## Keuringsverslag van een elektrische laagspanning- en zeer lage spanningsinstallatie

### NIET CONFORM

Straatnaam Nerenbroekstraat  
Huisnummer 61  
Busnummer  
Postcode 9420  
Gemeente Erpe-Mere  
Land België

**BENDRAADSSCHEMA**

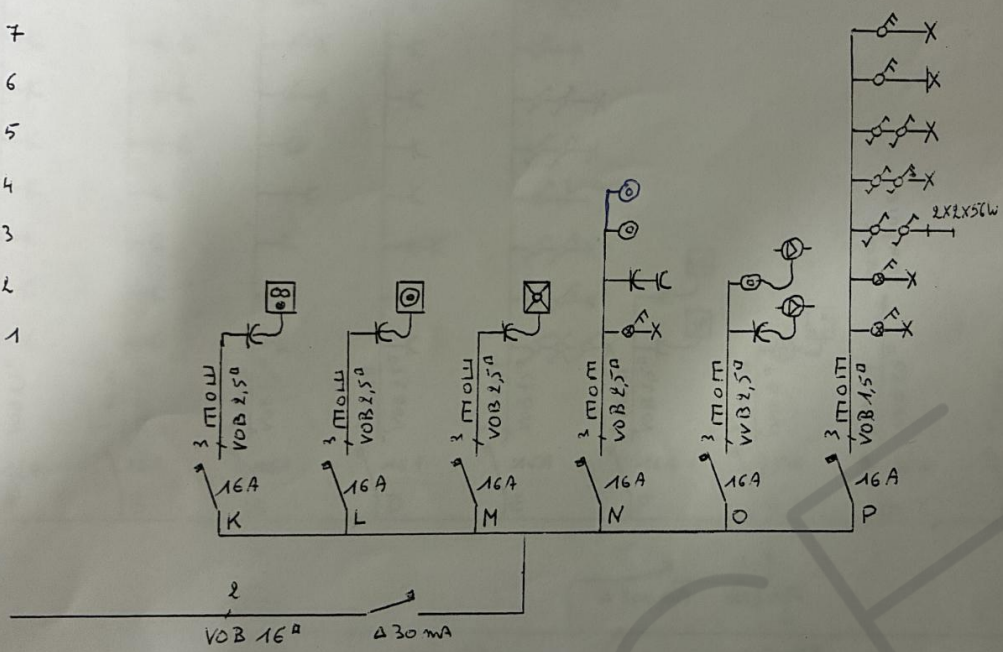
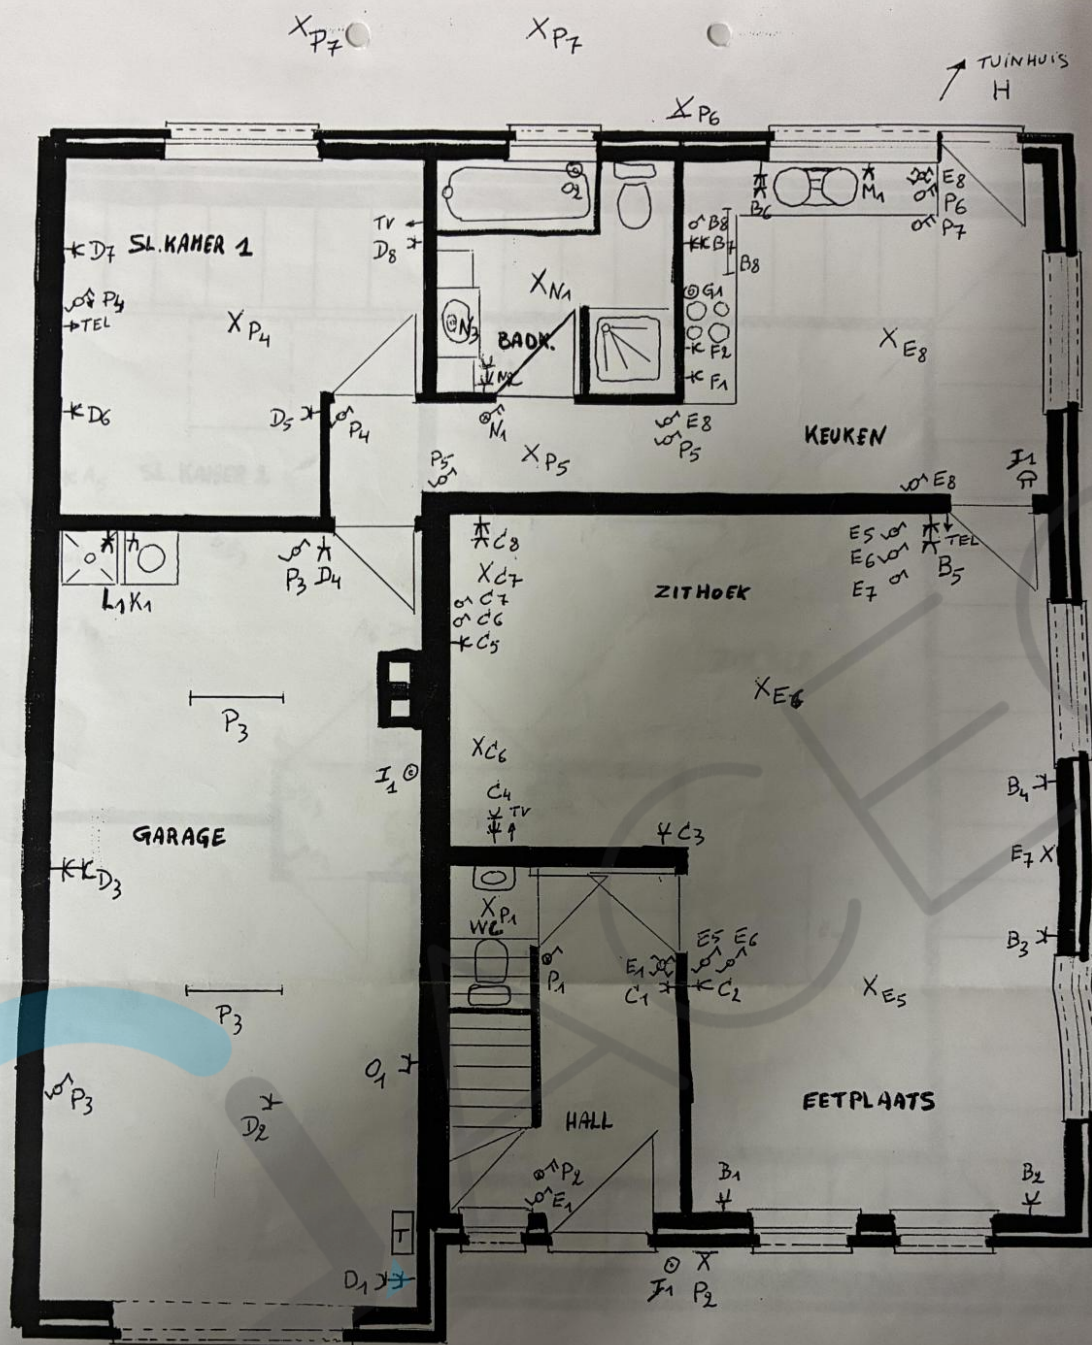
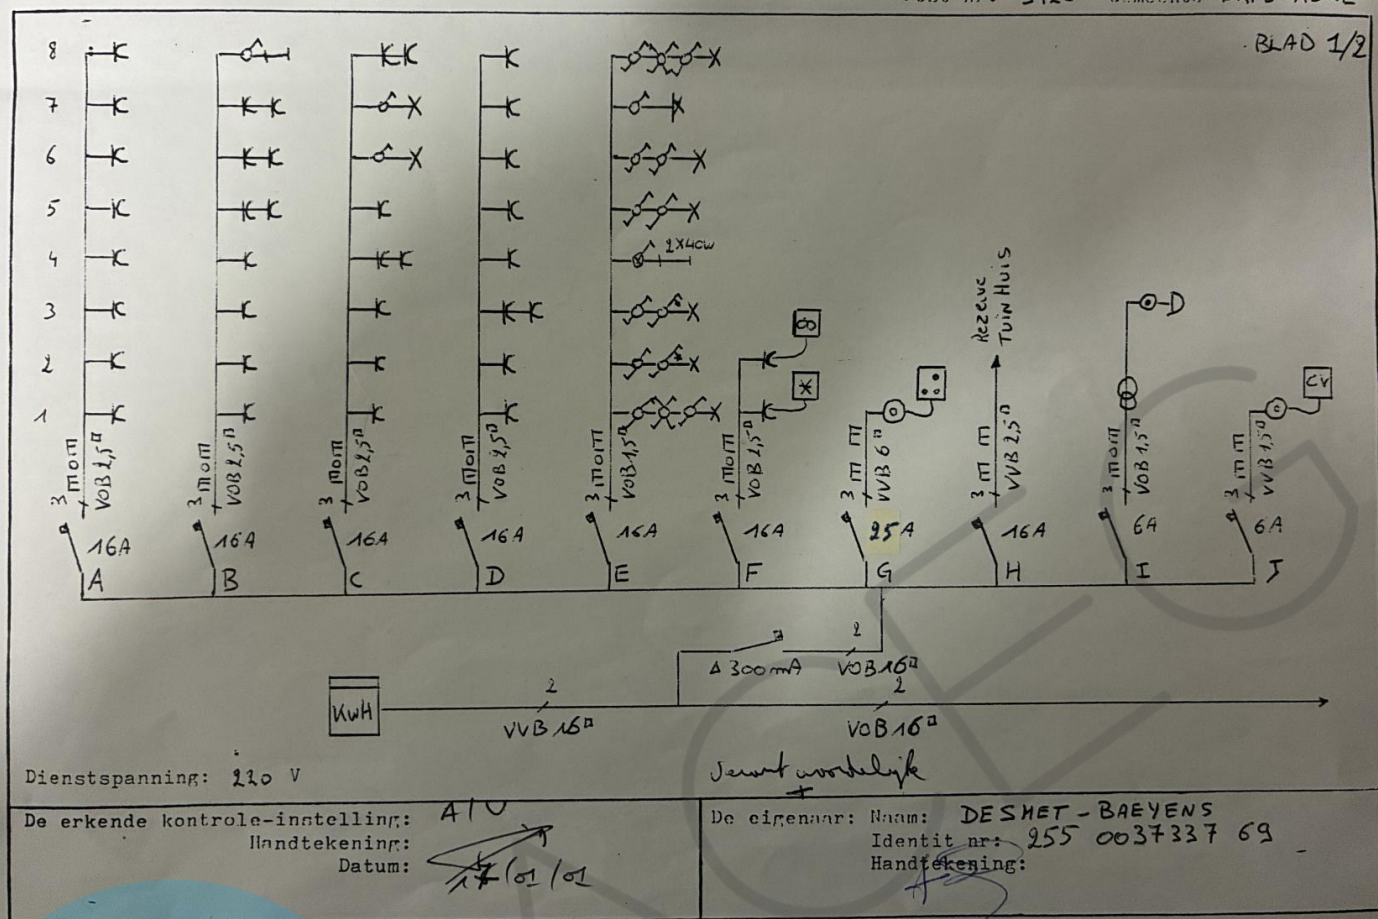
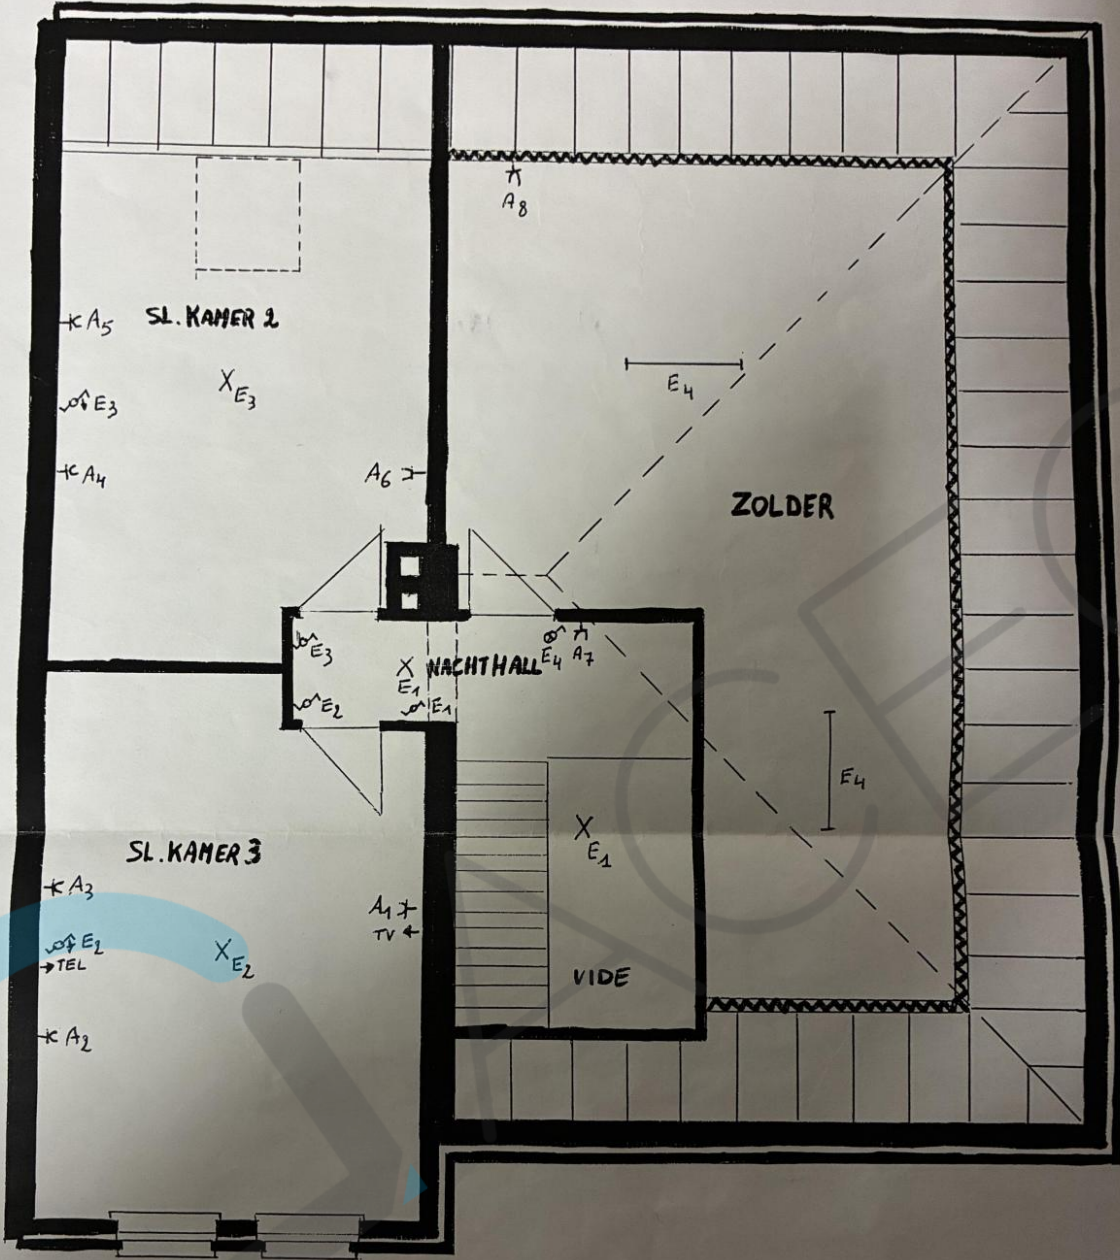
- I1.02 Eëndraadschema van de installatie komt niet overeen met de werkelijkheid. (Boek 1 Afdeling 2.12 - 2.13 en 3.1.2 )
- I1.04 Situatieschema van de installatie komt niet overeen met de werkelijkheid. (Boek 1 Afdeling 2.12 - 2.13 en 3.1.2)
- I6.10 De I2t-waarde (minimum 22,5 kA2s bij een stroom van 3000 A) voor de differentieelstroombeschermingsinrichting(en) met een nominale stroom kleiner of gelijk aan 40 A is niet voorzien. (Boek 1, Onderafdeling 5.3.5.5)
- Kring Z ( Alarm) is niet mee opgenomen in het schema
- Alarmcentrale ontbreekt op het Situatieschema
